MDT
septembre 2020

0296
RÉSIDENCE DES 37 logements / Lot B3
DU SANTEY-VILLE à MEUTES-LE-CAQUYAR

Titre du document
Plans Plot A :
RDJ / RDC / R+1

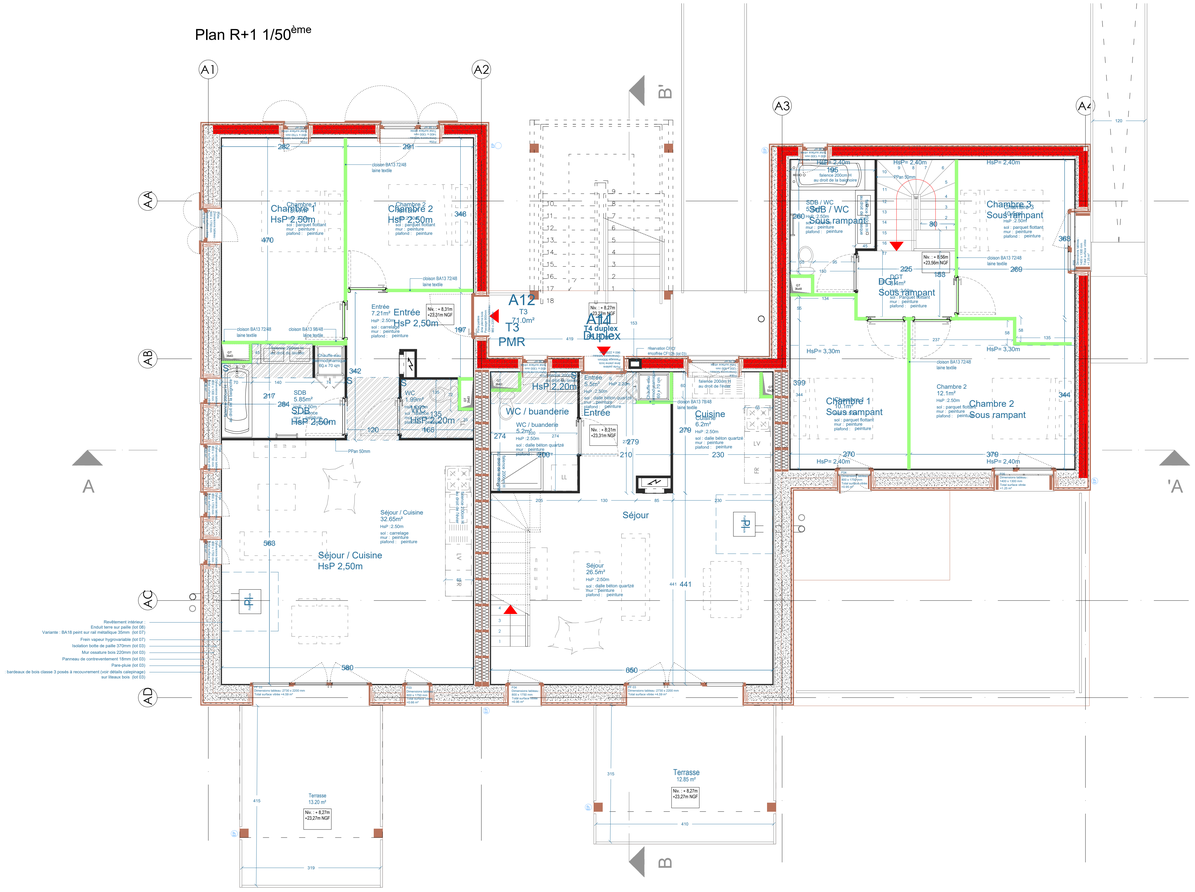
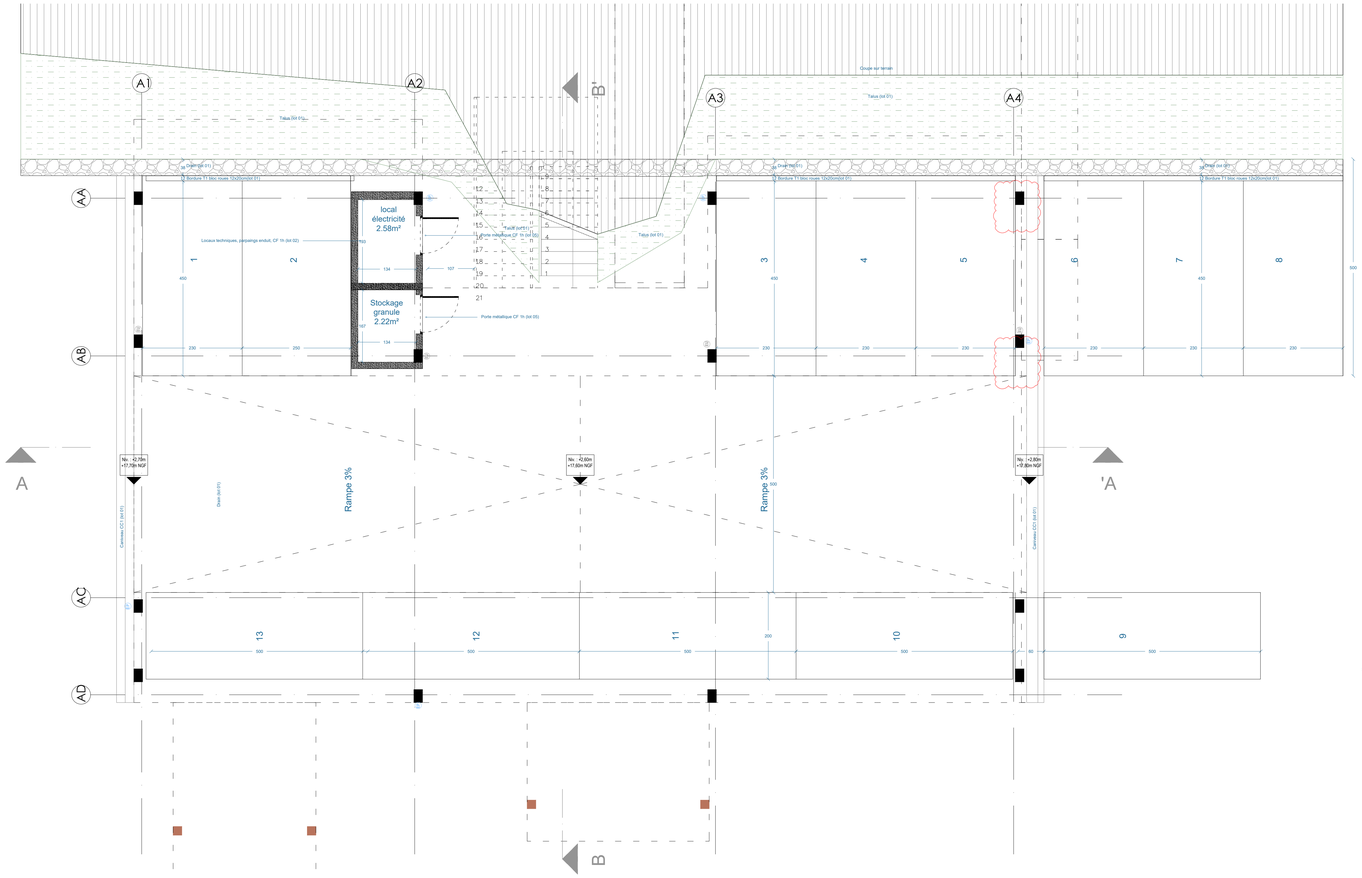
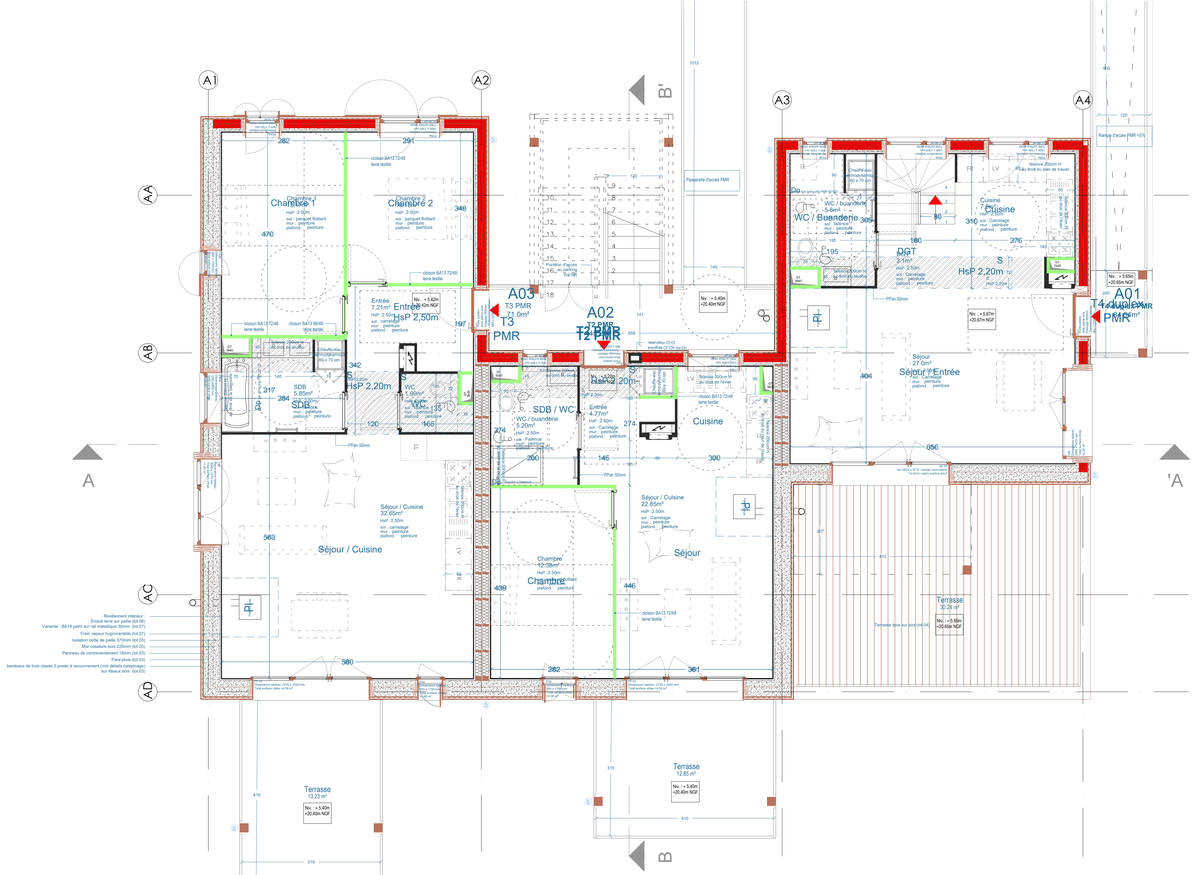
Lot 01 :
- Optimisation TP

Lot 02 :
- Recalage files + respect largeur stationnement
File A2 -12cm
File A3 +12cm
File A4 - 6cm
> delta + -cm travée A3-A4 = reprise appartement

Lot 03 :
- trait rouge = MOB OSB12 + FB145 + FV hygro
- fermette + accotère
- Poteau excalier
- platelage bois sur oseature bois des balcons
- CCTP : ajout tableaux ext

Lot 04 :
- noues + chatières de ventilation
- rives colaminées laquées

Lot 05 :
- CCTP : suppression tableaux ext + volets + portes palières

Lot 06 :
- variante grillage acier galvanisé = lisse bois

Lot 07 :
- combles perdus en ouate de cellulose 400mm + FV hygro
- doublage BA13 +Trio 45 compris tableaux intérieurs
- suppression placards

Lot 08 :
- mur rouge non enduit

Lot 09 :
- suppression placards (sauf placards ballons thermo)
- pas de tableau intérieur sur mur rouge

Lot 10 :
- CCTP : plinthes bois

Lot 11 :
- peinture sur mur rouge (doublage) + plinthes bois

Lot 12 :
- pas d'incorporation sur mur rouge
- suppression visio

Lot 13 :
- incorpo eau froide dans isolant sous chape
- poêle et furnisterie alotis
